RENESAS TECHNICAL UPDATE

製品分類	MPU & MCU	発行番号	TN-16C-A192A/J	Rev.	第1版
題名	R32C/118グループハードウェアマニュアルの誤記訂正		情報分類	技術情報	
適用製品	R32C/118グループ	対象ロット等	関連資料	R32C/118グループハードウェア マニュアル Rev.1.00 (RJJ09B0566-0100)

R32C/118グループハードウェアマニュアル Rev.1.00 において誤記がありましたので、以下のとおり訂正いたします。

図8.1 クロック発生回路のブロック図

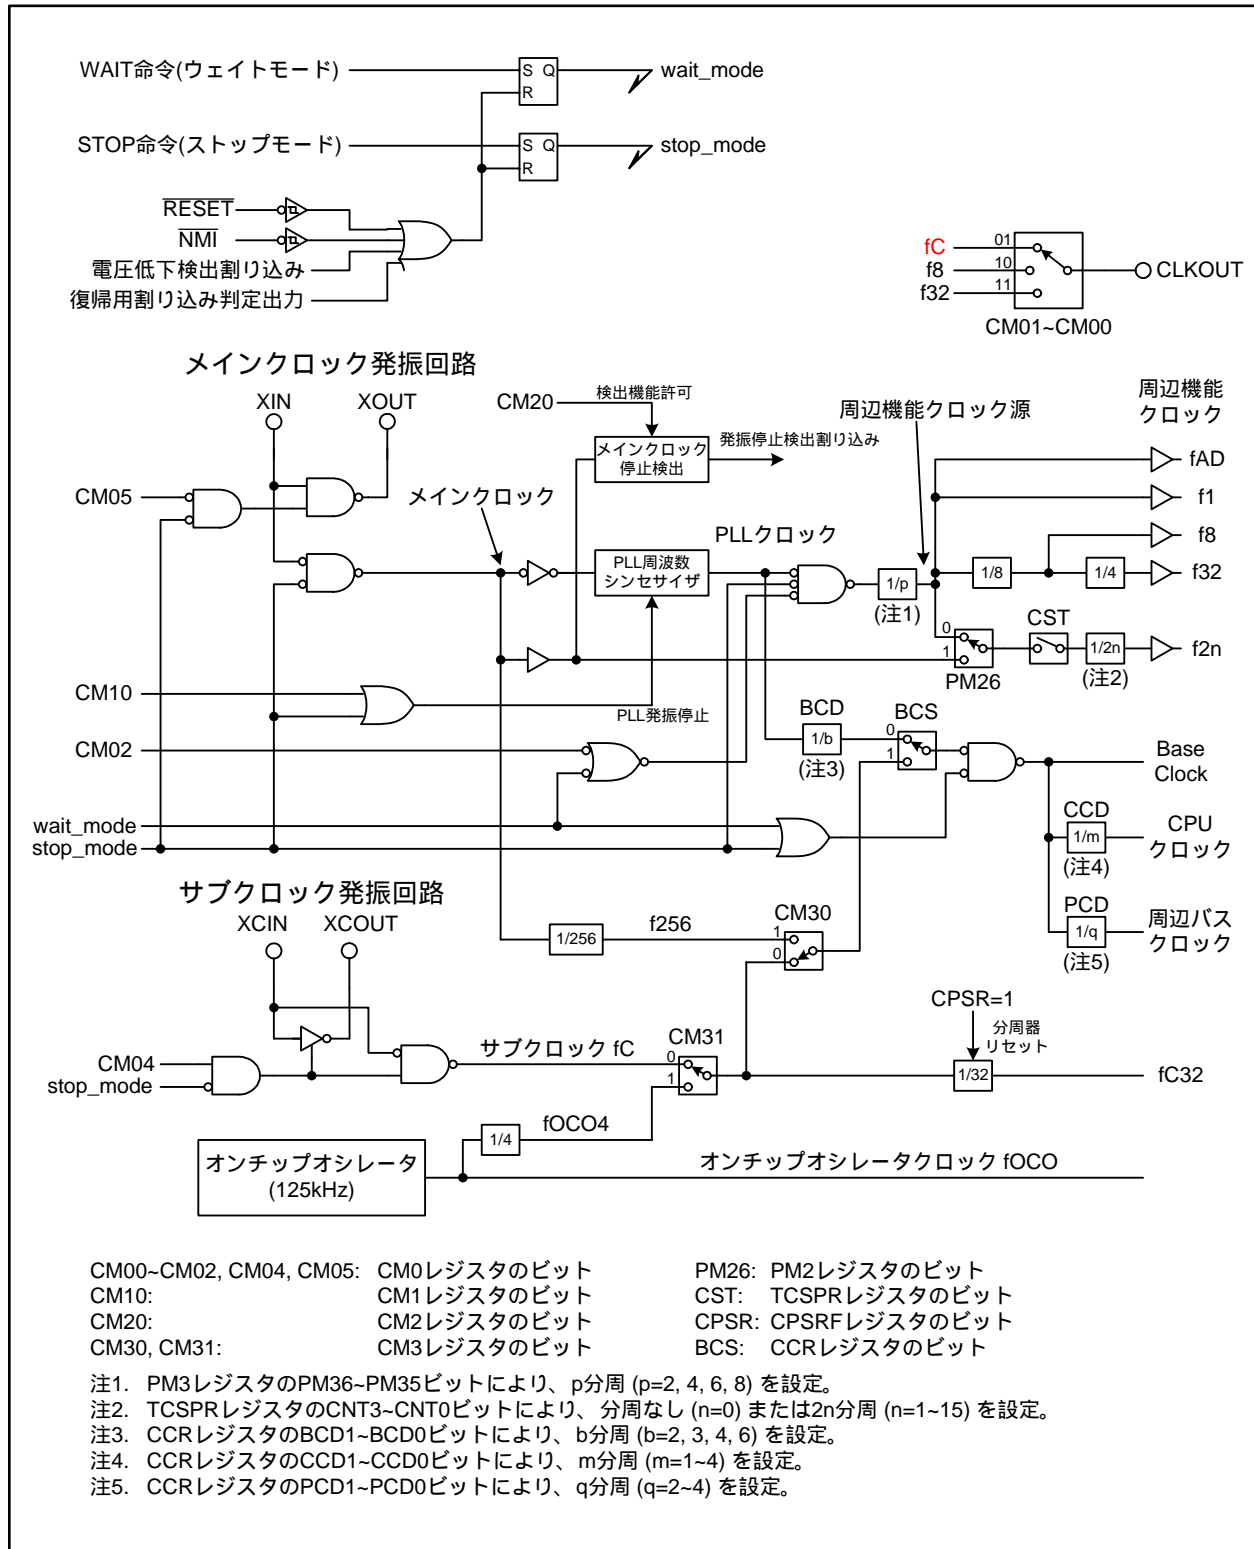
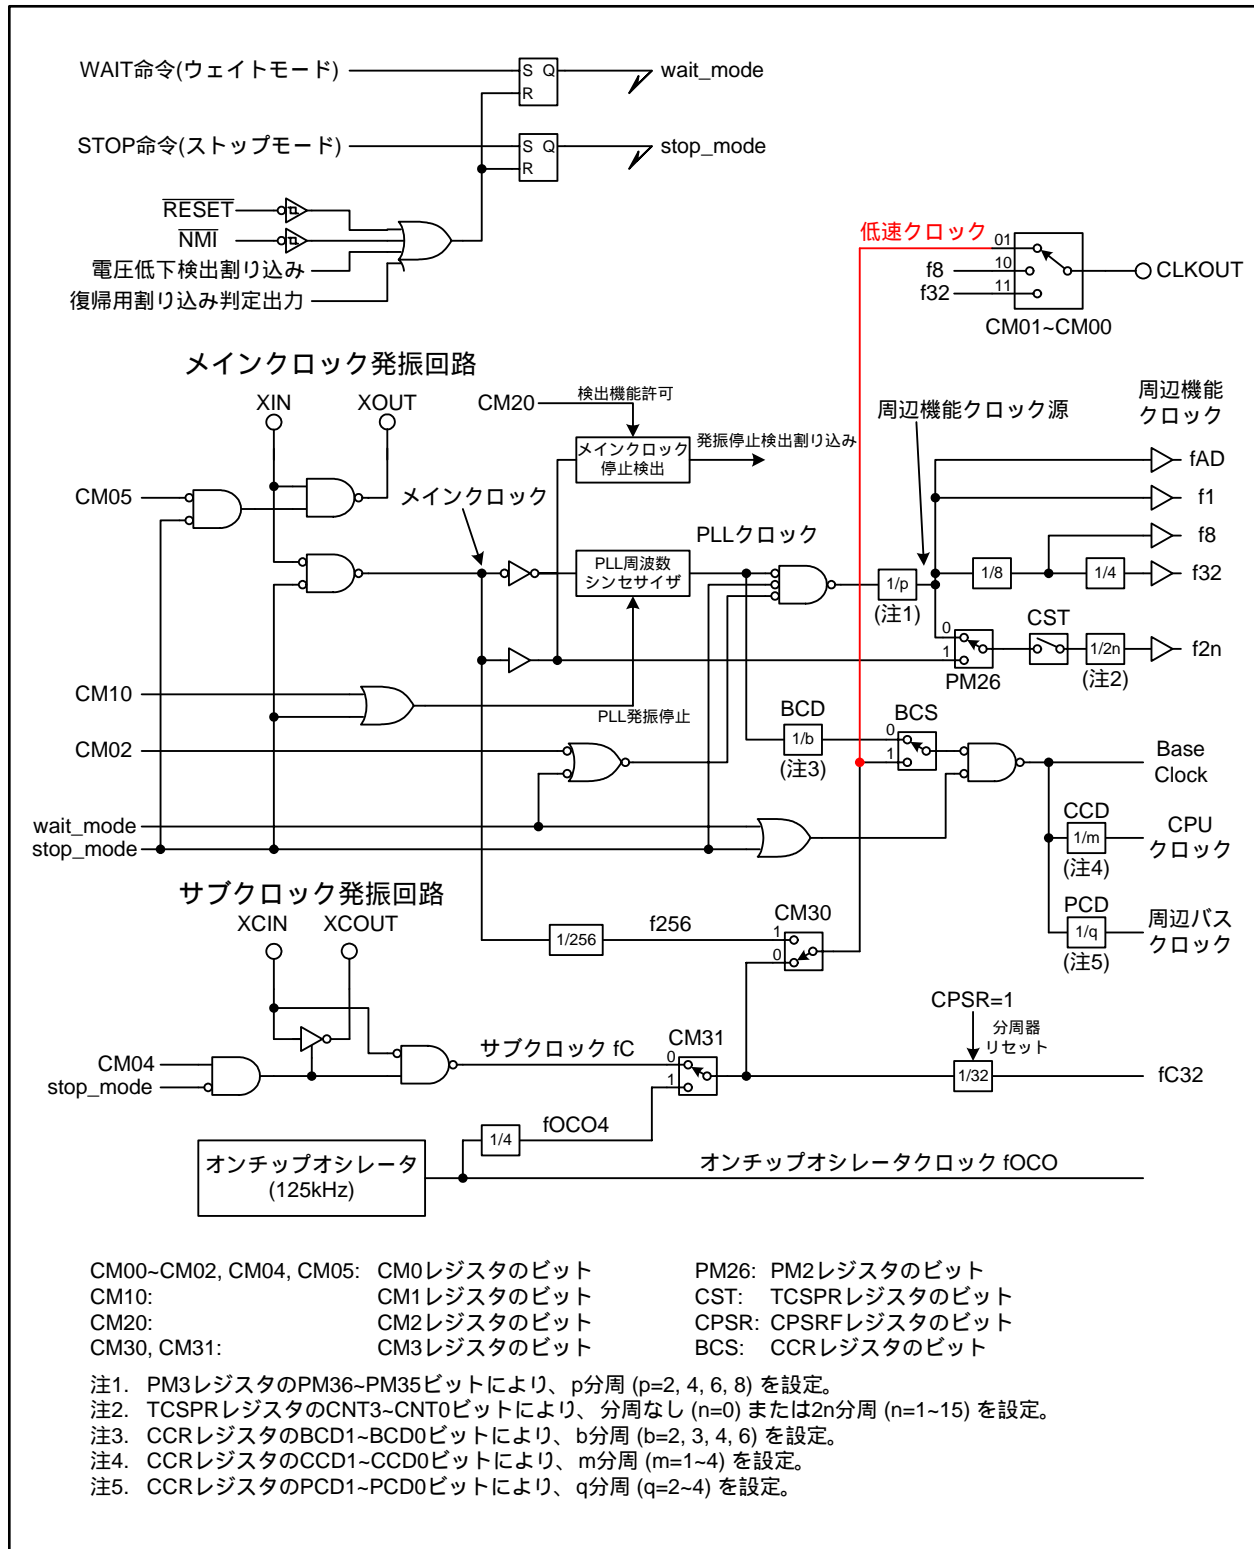
図8.1を以下のとおり訂正いたします。

図9.15 ALE信号とアドレスバス、データバス

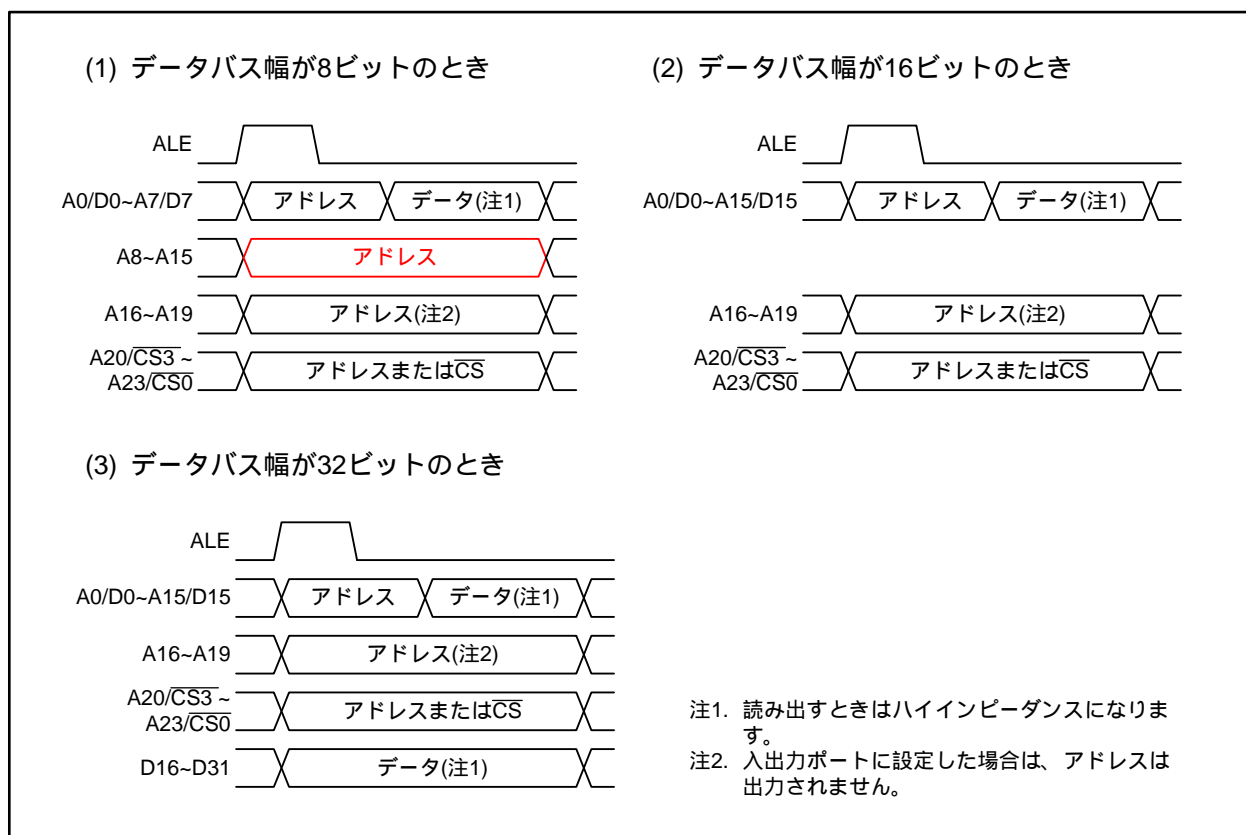
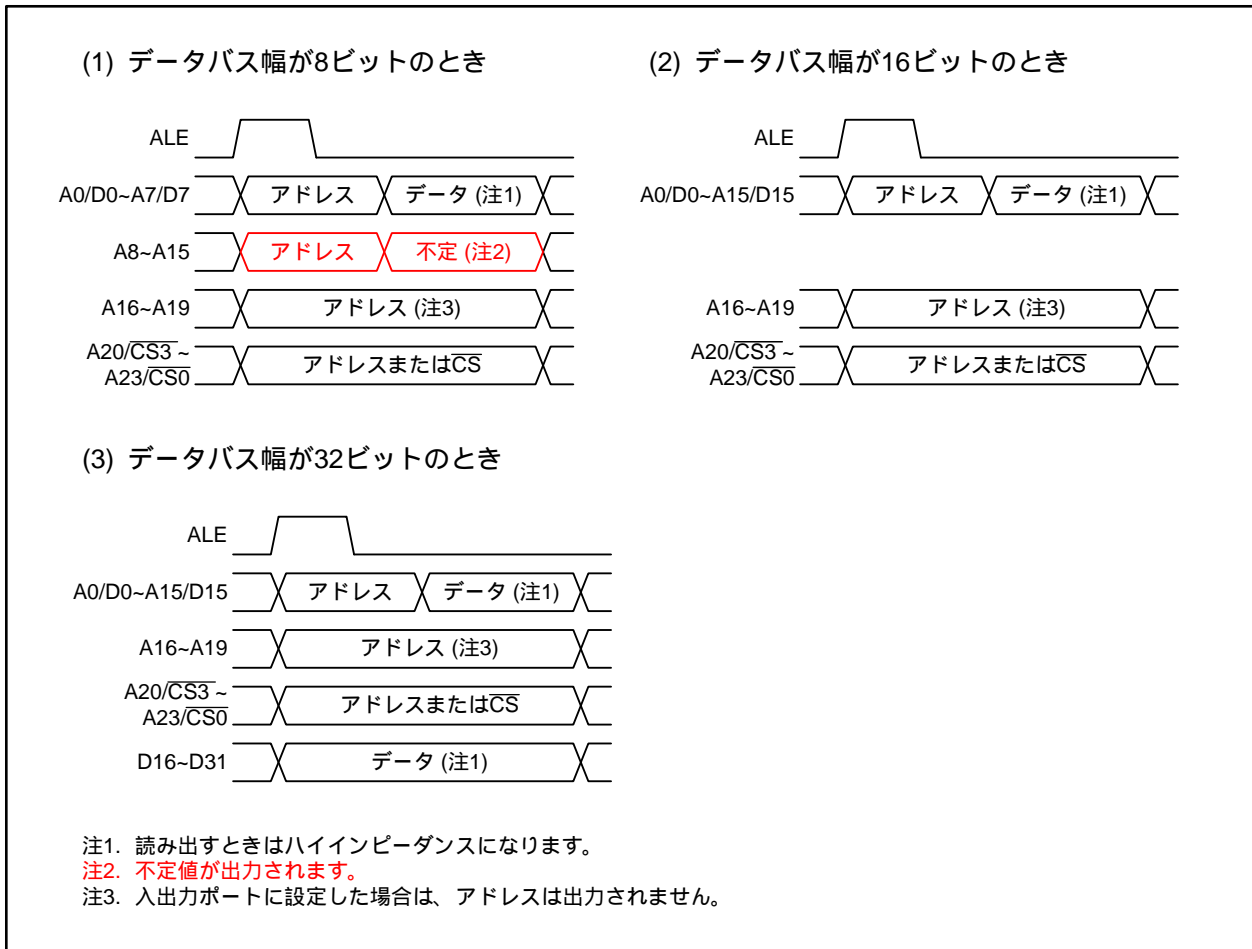
図9.15のデータバス幅が8ビットのときの波形を以下のとおり訂正いたします。

図11.8 割り込み優先順位判定回路

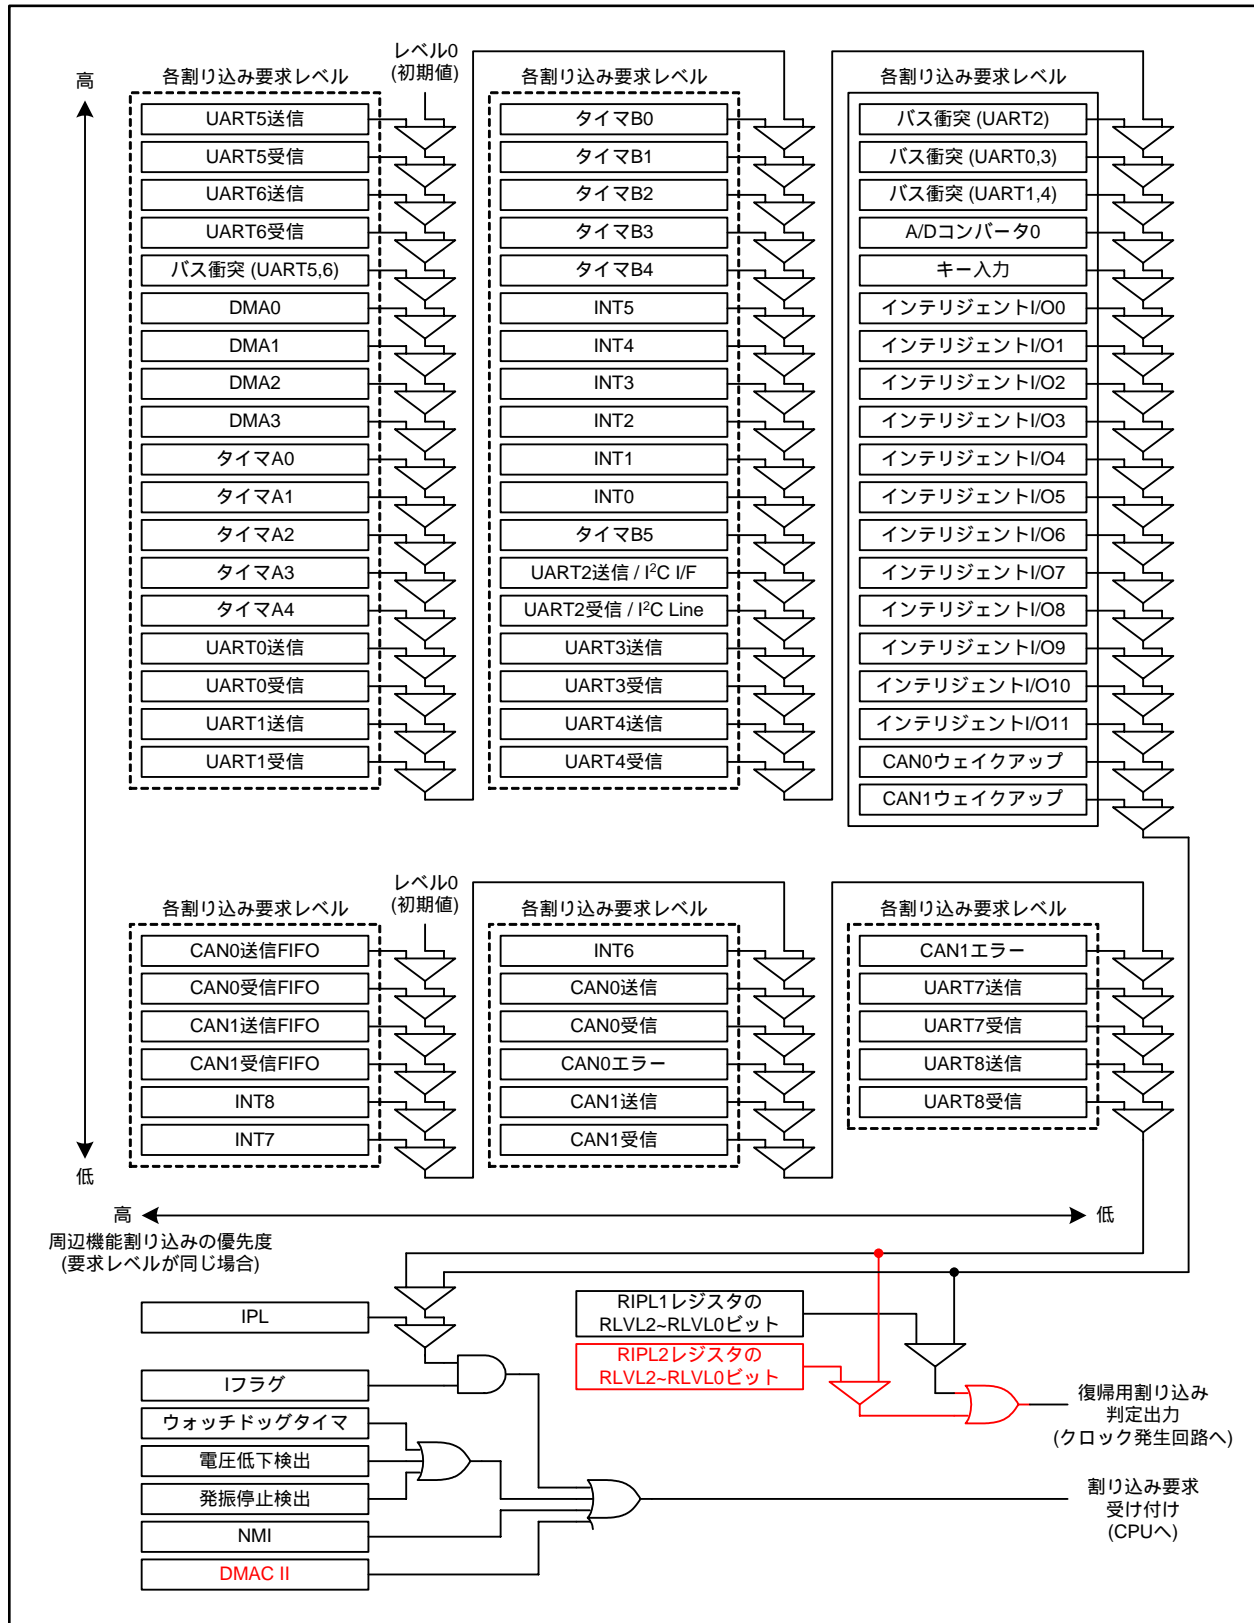
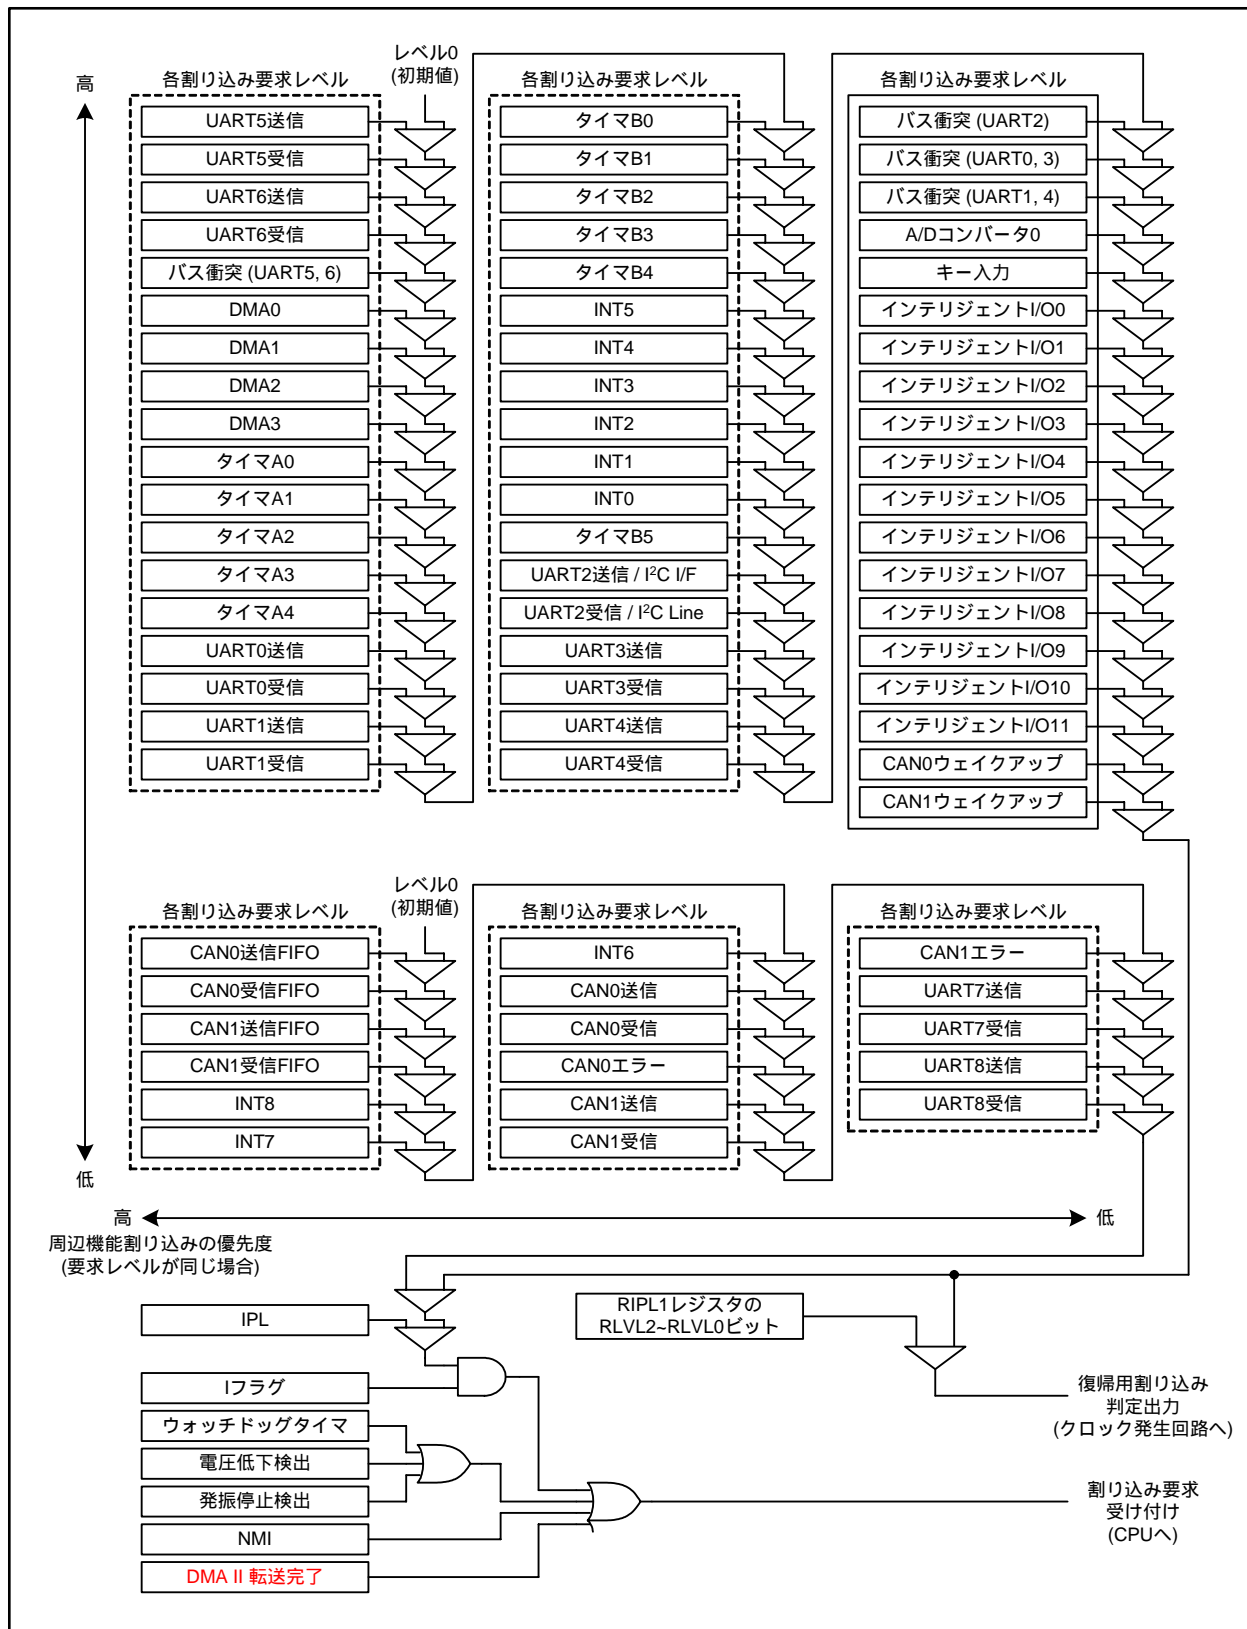
図11.8を以下のとおり訂正いたします。
